## **Proposition de complément 2 à la série 03 d'amendements au Règlement n° 51 (Bruit des véhicules des catégories M et N)**

### **Communication du Groupe de travail du bruit\***

Le texte reproduit ci-après a été adopté par le Groupe de travail du bruit (GRB) à sa soixante-cinquième session (ECE/TRANS/WP.29/GRB/63, par. 8 et 12). Il est fondé sur les annexes II et III du rapport. Il est soumis au Forum mondial de l'harmonisation des Règlements concernant les véhicules (WP.29) et au Comité d'administration (AC.1) pour examen à leurs sessions de juin 2017.

Figure 1

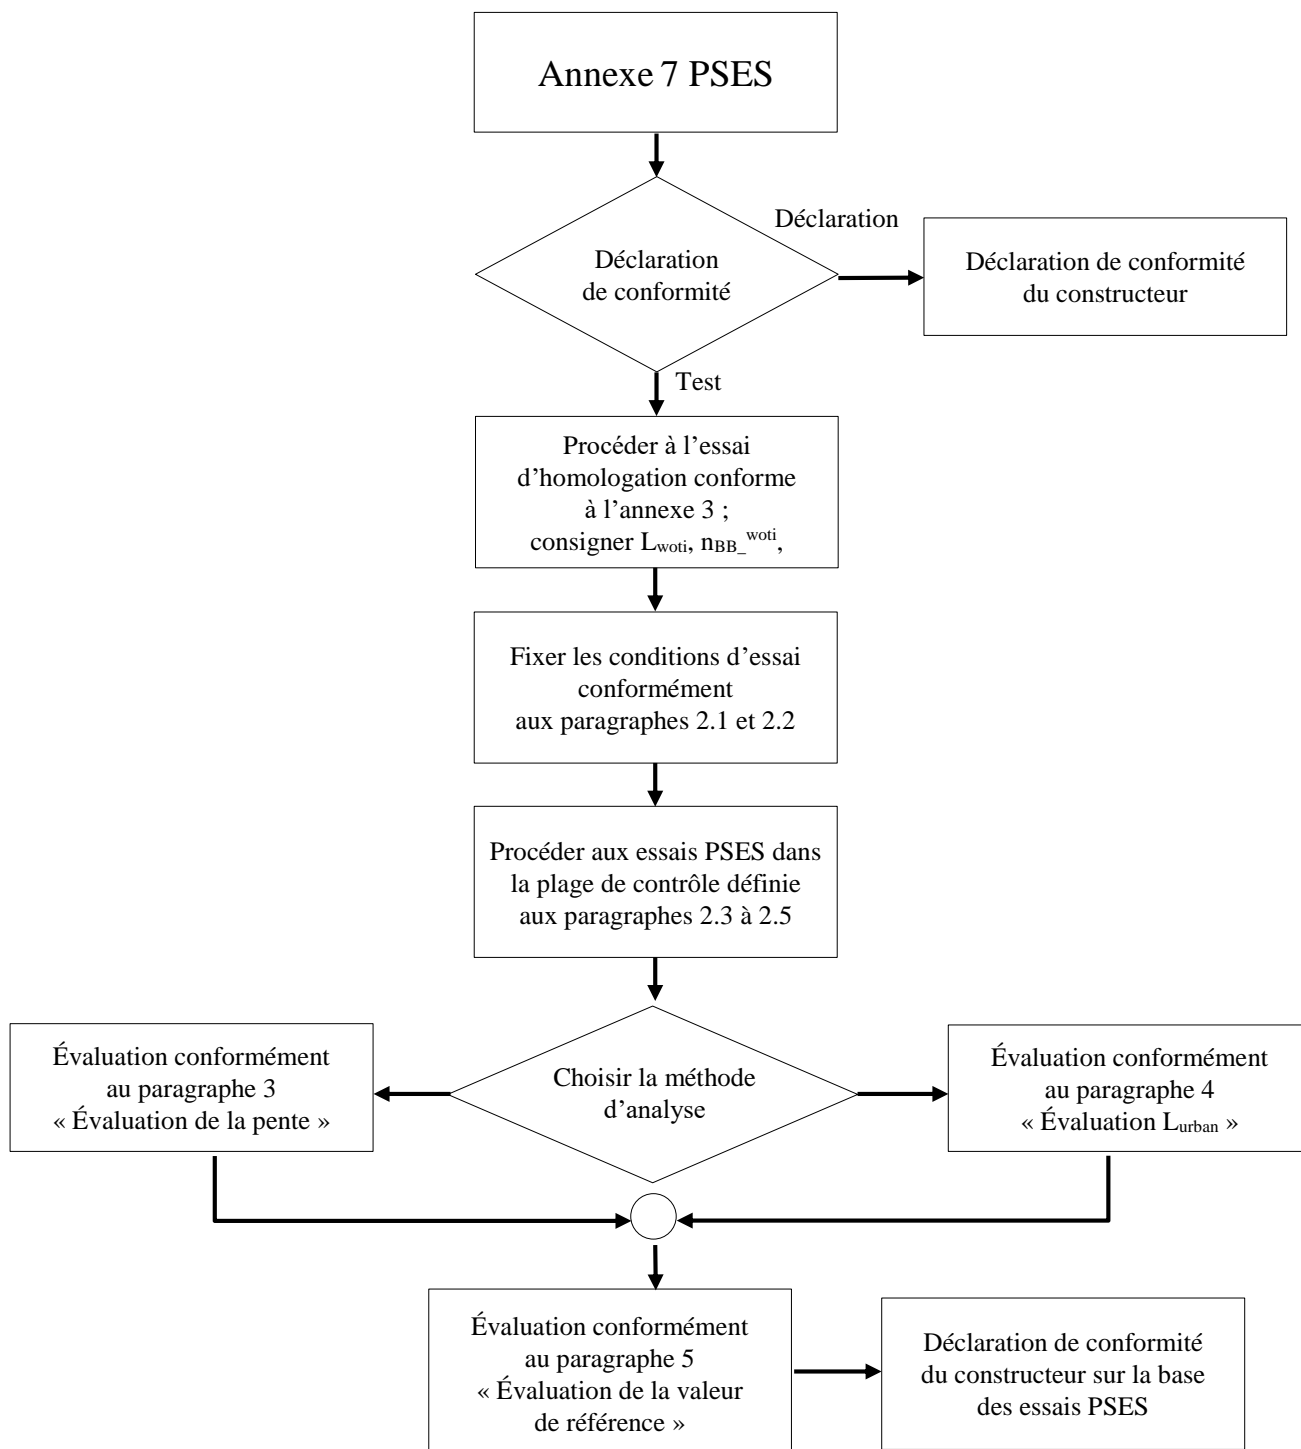
Annexe 7, modifier comme suit :

#### 1. Généralités (voir le schéma de la figure 1 de l'appendice 2)

Diagramme de la méthode d'évaluation pour les PSES selon l'annexe 7

Figure 2

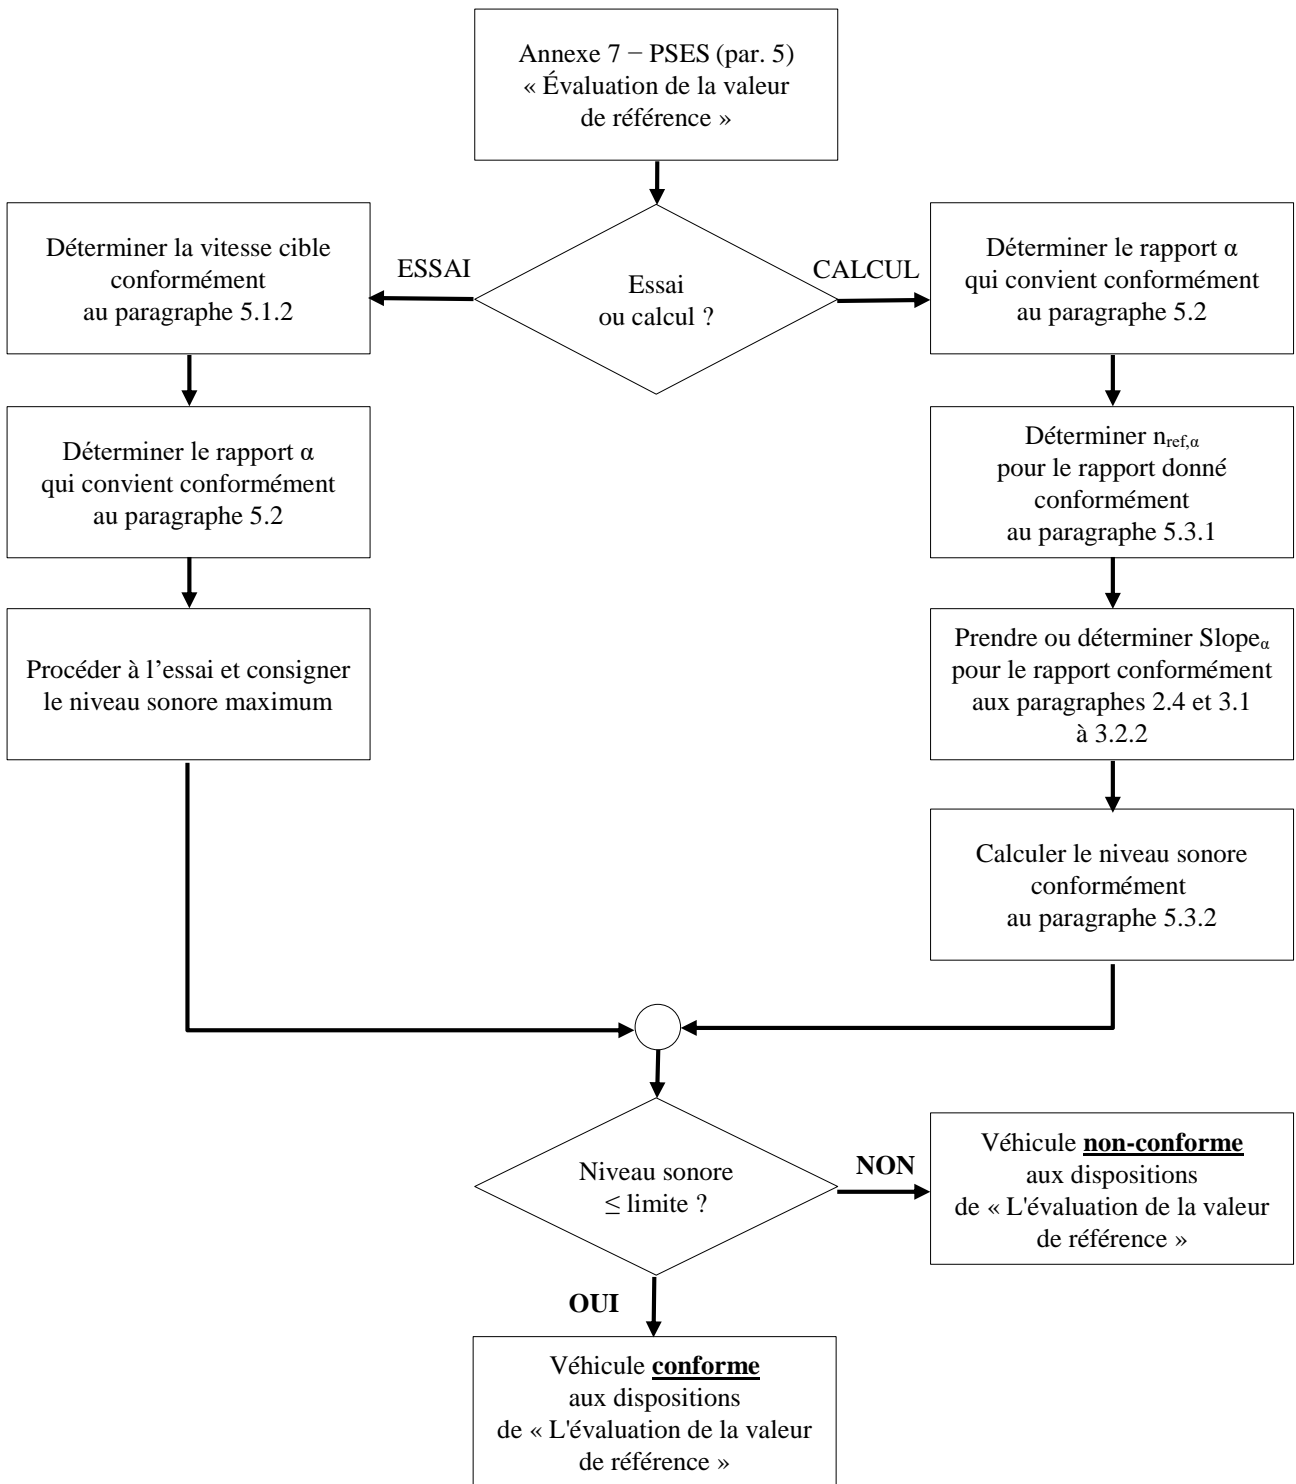
5. Valeur de référence (voir diagramme de décision à la figure 2 de l'appendice 2)

**Diagramme de l'évaluation des émissions sonores d'un véhicule conformément au paragraphe 5 de l'annexe 7, « Valeur de référence »**
